濃縮・埋設事業所 廃棄物埋設施設 保安規定変更認可申請

核燃料施設等の新規制基準適合性に係る審査会合
(第490回) における指摘事項への回答

日本原燃株式会社

令和5年9月5日

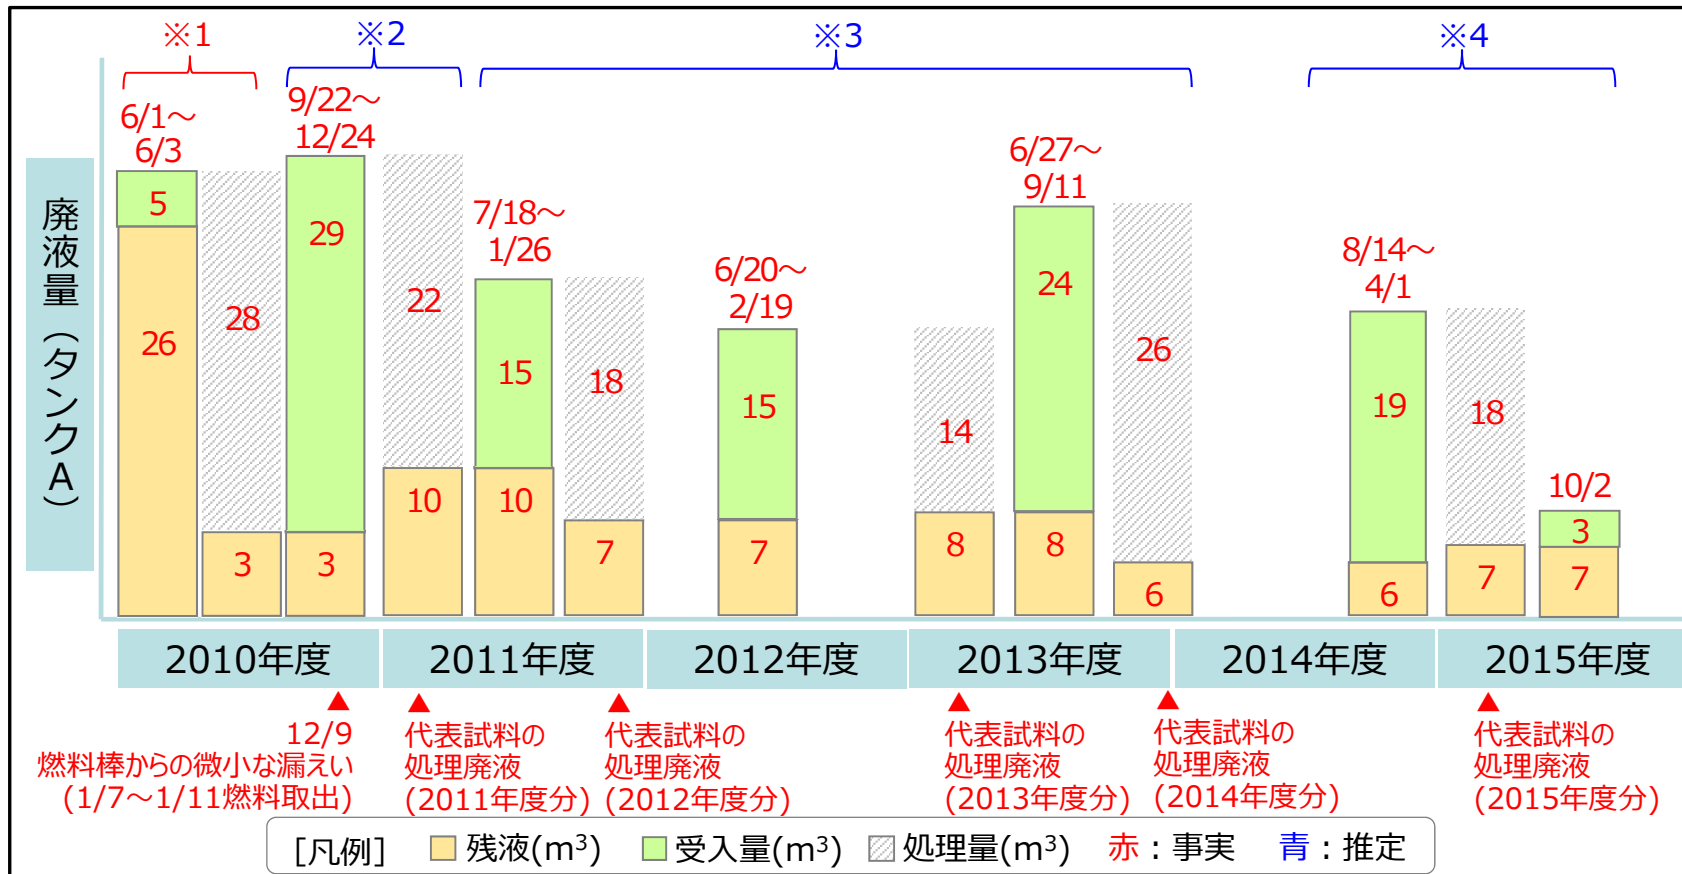
- ・2010年の軽微な燃料損傷の影響が2012年度～2014年度に限定されることを説明すること。

核種分析結果および廃液移送・処理等の状況を踏まえ、以下の理由により、2010年の影響は2012年度～2014年度に限定されるものと推定した。

- ・2011年度までは2010年12月以前に発生した廃液の割合が多くを占めていたと考えられること。
- ・2015年度以降はCs-137の濃度が低下傾向にあり、全α核種が未検出であることから、影響を受ける廃液が2014年度までで収束したと考えられること。

【原子炉冷却材中のI-131濃度（事実）】

- 2010年12月8日まで：0.15Bq/cm³程度
- 2010年12月9日：0.30Bq/cm³
- 2010年12月10日：0.59Bq/cm³

図. 洗浄セメント固化体の表面線量当量率と廃棄体発生本数

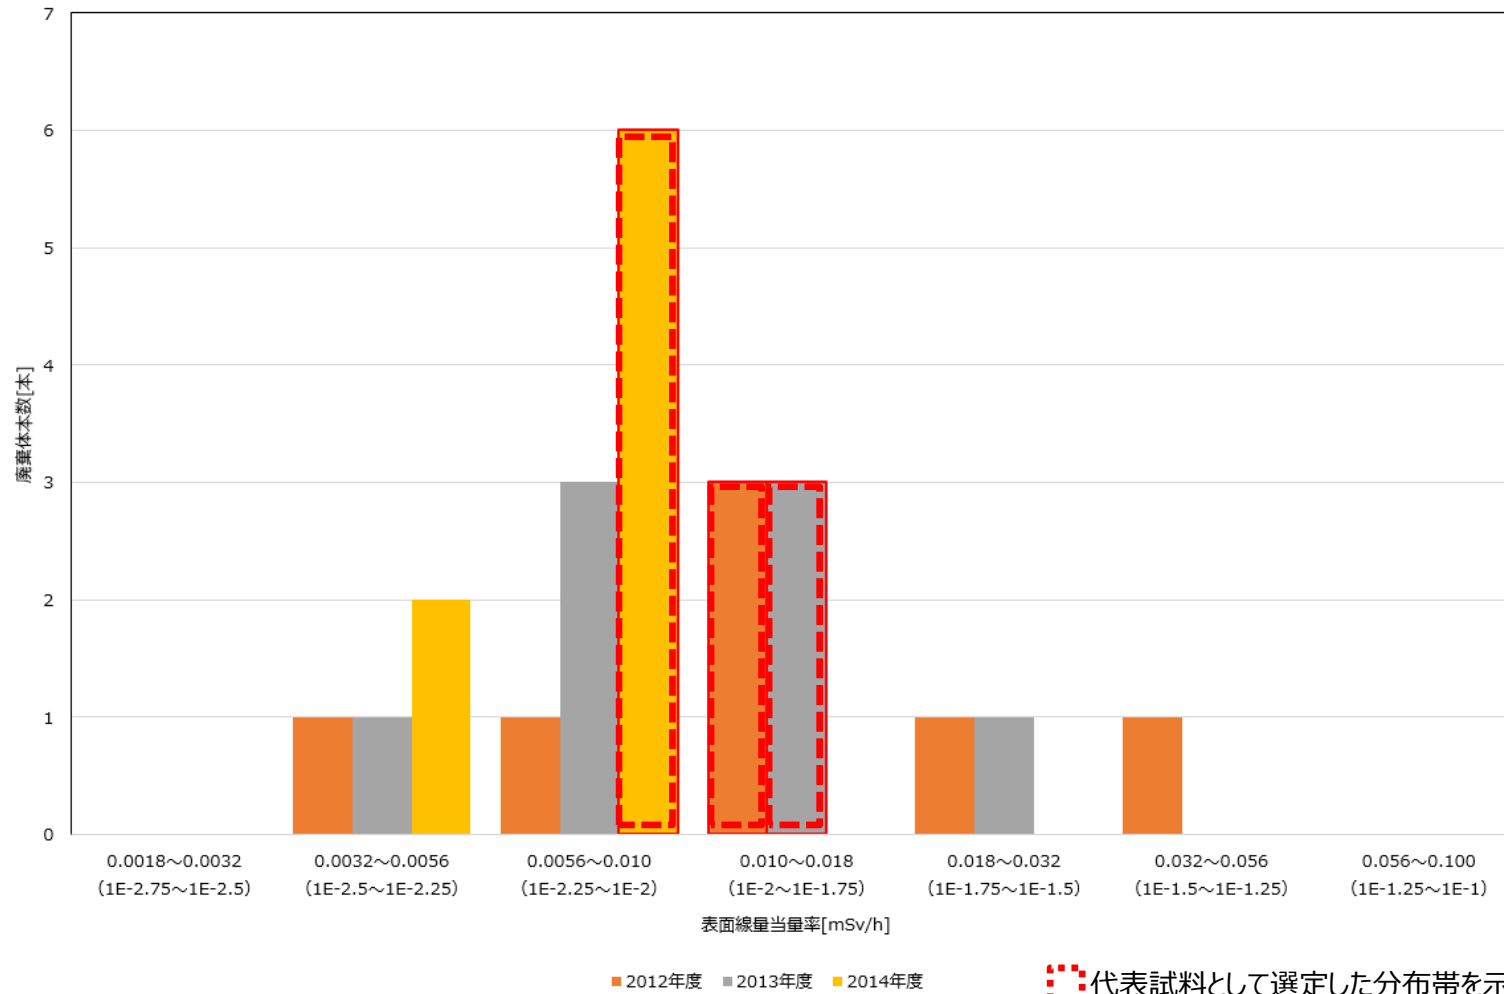
- ・サンプル分析方法とサンプルの代表性について説明すること。
- ・全αとCs-137の核種比は年度で異なり、3カ年の算術平均で設定すると2012年度は放射能評価の観点から過小評価になるが、どのように考えているのか説明すること。

- ・分析手法は平成2年度以前にサンプル分析した手法と同様である。
- ・サンプル代表性は、当該年度に発生した廃棄体を代表するように、表面線量当量率分布が多く、表面線量当量率が比較的高い廃棄体を選定している。

- ・算術平均値（0.36）を用いた場合、単年度（2012年度）では非保守になる可能性がある。しかしながら、廃棄体発生本数は、2012年度7本、2013年度8本、2014年度8本であり、年度のバラツキは小さいこと、算術平均値を用いた場合と各年度の核種比を用いた場合の放射能評価では、算術平均値を用いた場合の方が保守側となることから、3カ年全体としての算術平均値の設定として問題ないものと考えた。

- 各年度の代表試料は、当該年度に発生した廃棄体のうち、表面線量当量率分布が多く、表面線量当量率が比較的高い廃棄体を選定している。（13頁参照）
- 表面線量当量率が高い廃棄体は、放射能濃度も高くなる傾向があるため、低線量域に比べて、有効な分析データが得られるものと判断したもの。
- 玄海3/4号機において、洗浄セメント固化体を製作する場合は、事前に機器洗浄タンク内廃液を攪拌していること、混練機においても適切に練り混ぜ・混合が行われていることから、製作された固化体の濃度分布は均一である。

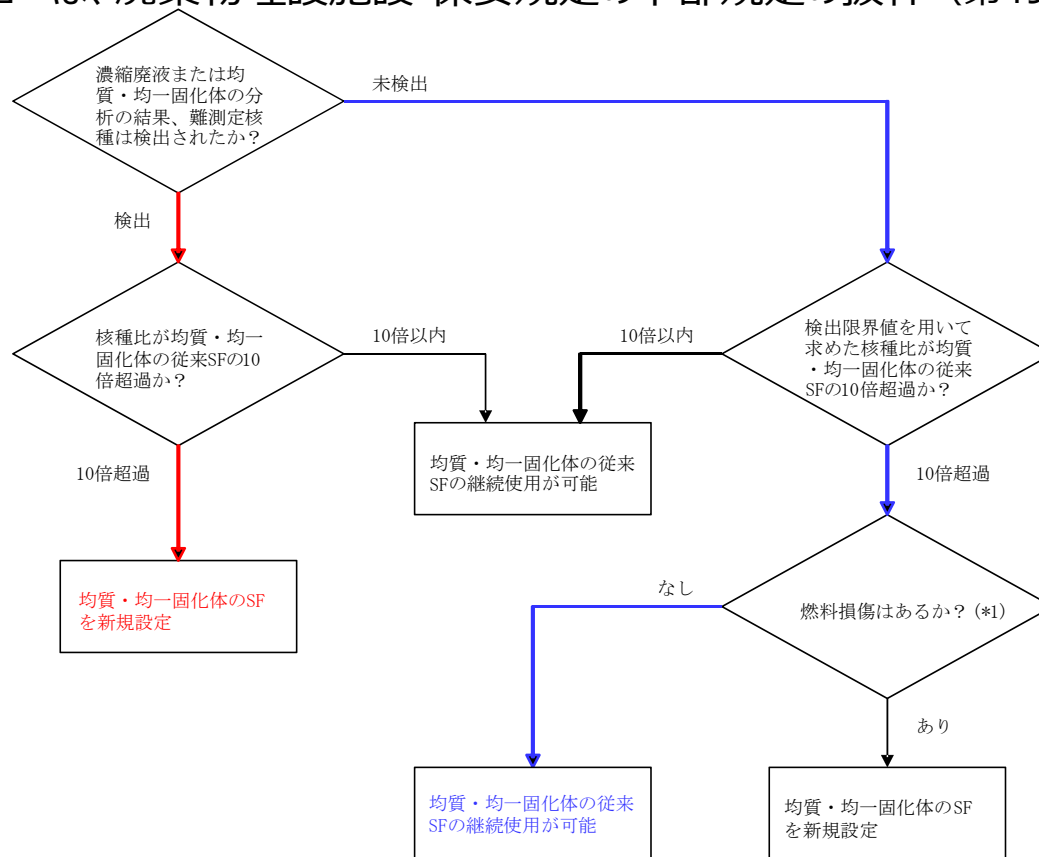
- ・2010年12月に軽微な燃料損傷が発生した際のNUCIA登録情報、九州電力が規制側に報告を行った実績有無について整理すること。
- ・スケーリングファクタの継続、変更を抜け漏れなく判断できるプロセスになっていることを説明すること。

- ・スケーリングファクタ等（以降「SF等」という）の継続評価および新規設定（設定変更）については、日本原燃および電力との契約に基づく対応に加え、社内規定に基づくプロセスに従って、搬出対象廃棄体を申請する際に確実にSF等の評価を行う仕組みとなっている。

- ・分析結果により求めた核種比（あるいは平均放射能濃度値）が、従来S F 等の値に対し、10倍を超えていないことを確認

○従来S F 等の10倍を超えている場合

- ・S F 等の変動要素も含めた要因を特定し、新規設定（設定変更）の検討を実施
